# 第1回福島県原子力発電所の廃炉に関する 安全監視協議会での意見・質問への回答

2021年1月21日

東京電力ホールディングス株式会社

# 第1回安全確保技術検討会 意見・質問の照会結果と 回答（廃炉協での意見反映版）

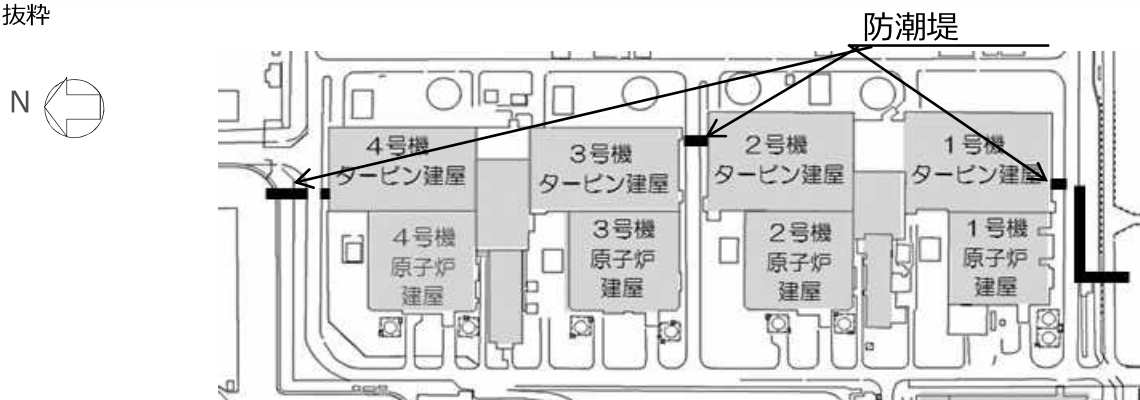
**質問事項：**福島第二における日本海溝・千島海溝沿いの地震に伴う津波影響評価とその対応

- 福島第二原子力発電所周辺の津波の高さは、日本海溝（三陸・日高沖）モデルの影響が大きいため、**日本海溝モデル**にて影響を確認しております
- 内閣府公表内容の津波解析条件等を確認、内閣府より津波波源モデルを入手し、津波解析を実施しております
